**Modulo per la presentazione delle osservazioni per i
piani/programmi/progettisottoposti a procedimenti di valutazione ambientale di
competenza statale**

Oggetto: Codice procedura 10847 - Costruzione ed esercizio di un impianto di produzione di energia elettrica da fonte eolica "FIORA" di potenza nominale pari a 52,8 MW, da realizzarsi nel comune di Manciano (GR) e delle opere ed infrastrutture connesse

TESTO DELLE OSSERVAZIONI

IMMAGINE n. 2 CUMULO IMPIANTI EOLICI nel BACINO VISIVO TERRITORIO di MANCIANO e di MONTALTO di CASTRO.

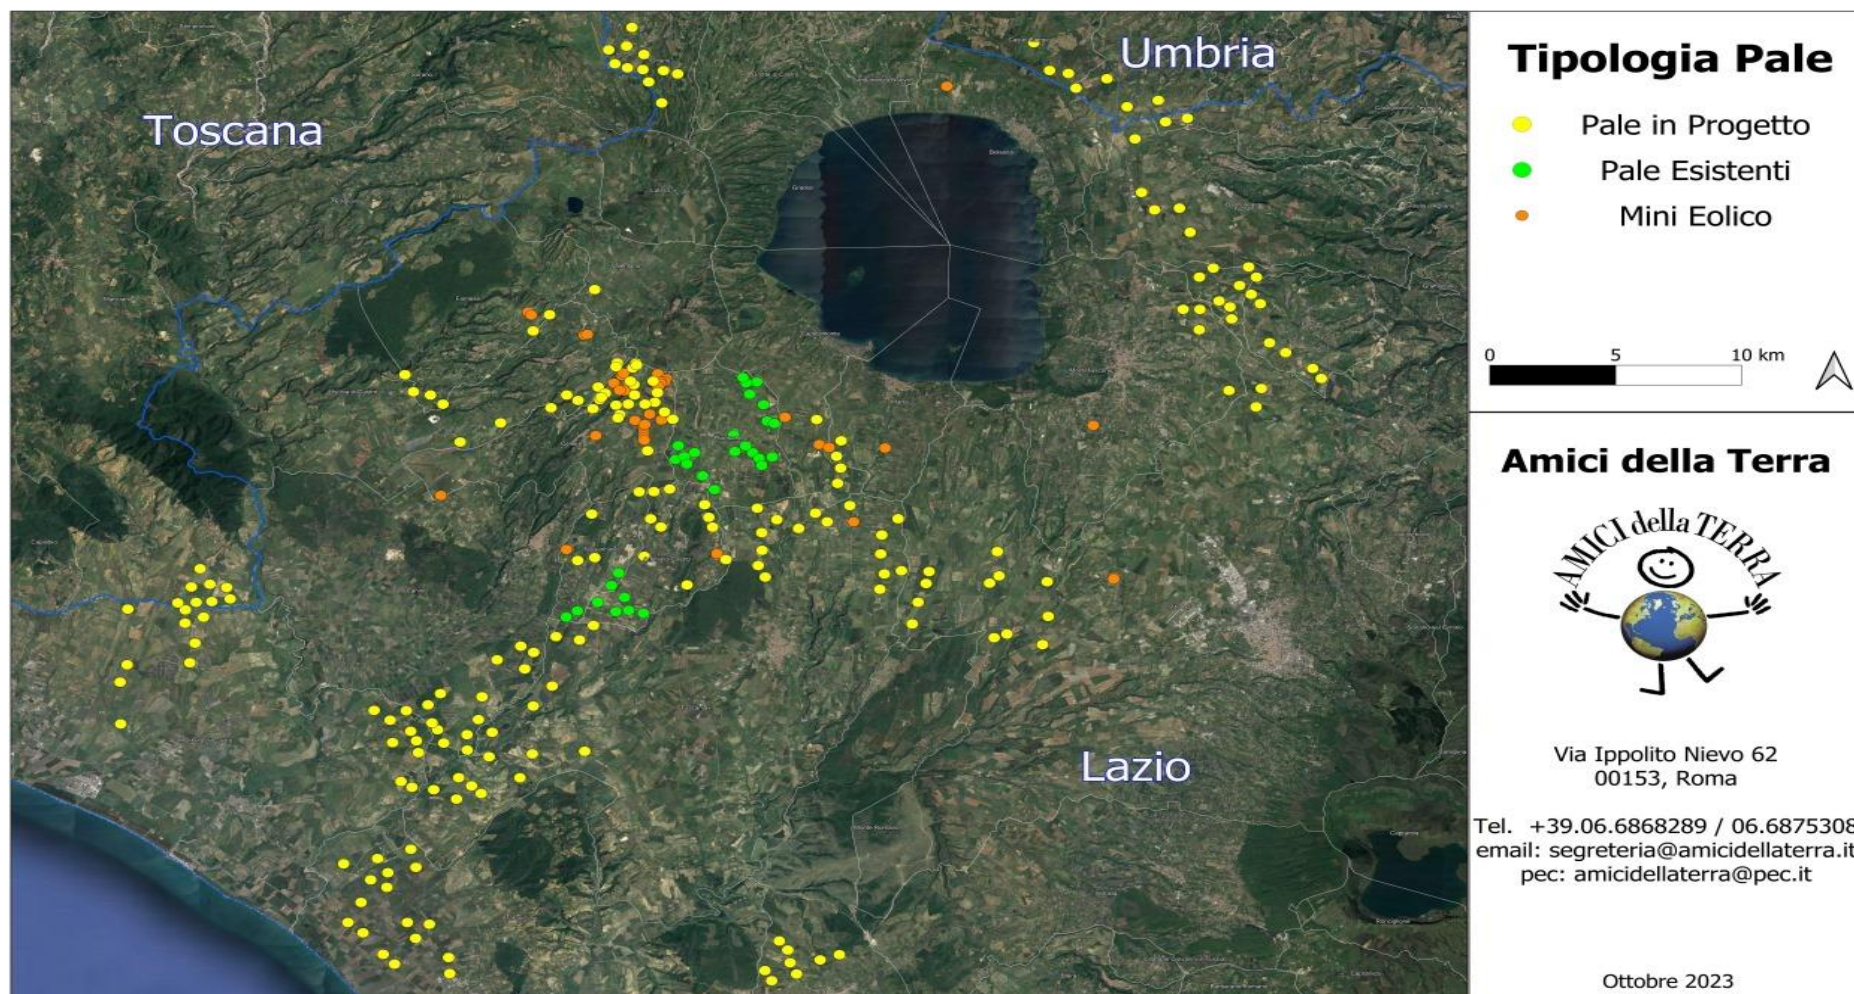
3) OSSERVAZIONE: CUMULO e SATURAZIONE IMPIANTI FER NELLA PROVINCIA di VITERBO, IN PARTICOLARE NEL COMUNE DI MONTALTO DI CASTRO E NELLA ZONA A CONFINE CON IL COMUNE di MANCIANO che SI TROVANO NELLO STESSO BACINO VISIVO.

La zona in cui in cui è stato progettato l'eolico Fiora è già occupata da diversi centinaia di ettari di impianti fotovoltaici già esistenti e in procedura VIA al Mase e alla Regione Lazio così come da diversi progetti di impianti eolici industriali (vedi Allegato Osservazioni immagini nn. 2,3 e 4. L'impianto eolico Fiora, pur trovandosi in Toscana ma nello stesso bacino visivo del territorio limitrofo laziale ed a poche centinaia di metri da una zona già estremamente satura del Lazio, andrebbe ad appesantire una situazione già *critica per la sostenibilità ambientale*.
